阳春金鹏大酒店升级改造项目(调整)

装修施工图

广东智铭设计有限公司

阳春金鹏大酒店升级改造项目外立面报建图变更对比图

北向立面

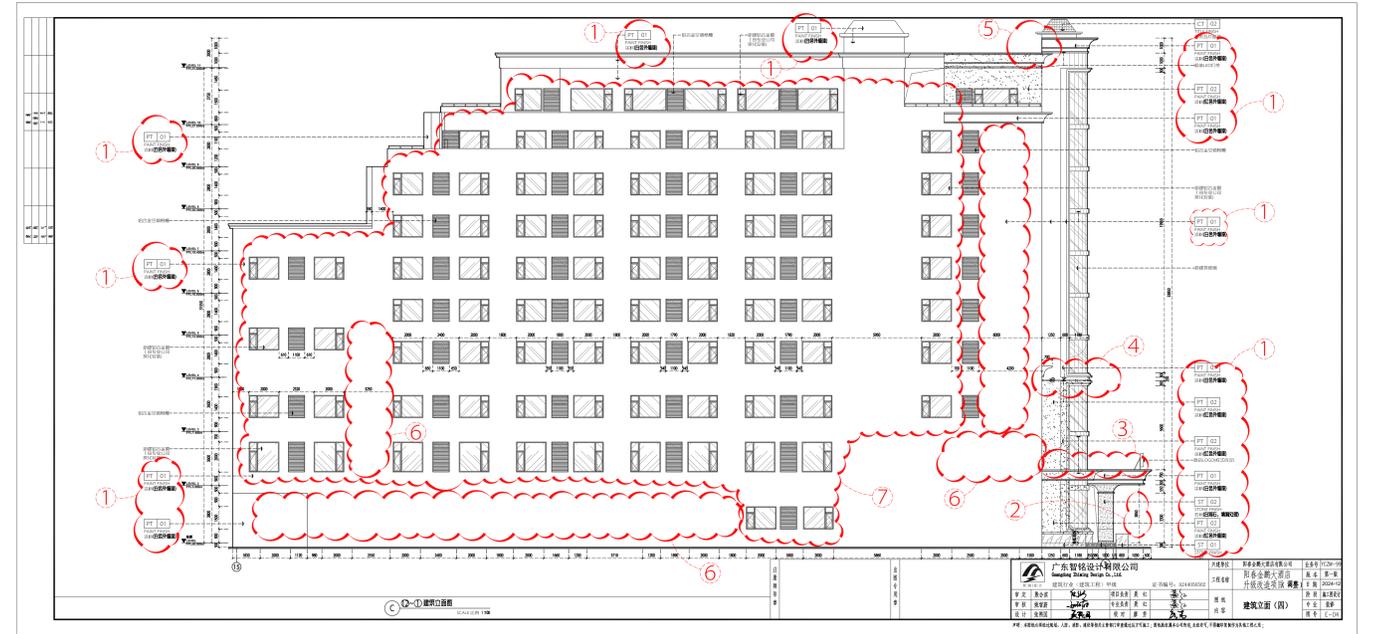
1. 一层至天面层装修材料调整，CT-01红色瓷砖调整为PT-02红色外墙漆，CT-03白色瓷砖调整为PT-01白色外墙漆，PT-01涂料调整为ST-02石材。
2. 一层入口雨棚高度整体升高调整，由原来雨棚底部净空高度3.4米，现调整雨棚底部净空高度3.85米。
3. 一层入口雨棚顶部金属造型调整，原设计金属弧形顶造型取消，现调整为平顶。
4. 四层观光梯EPS饰线局部调整，由原来左侧到右侧经观光梯联通，现调整左右两侧EPS饰线只到观光梯侧面收口，不左右联通。
5. 天面层观光梯顶部EPS饰线调整，原设计顶部四面做一圈，现减少缩短并且东向不做，保留南、西、北3面。
6. 一层至九层窗调整，根据现场实际开窗位置调整。
7. 窗分隔调整，一层到十层根据厂家图纸调整分隔。
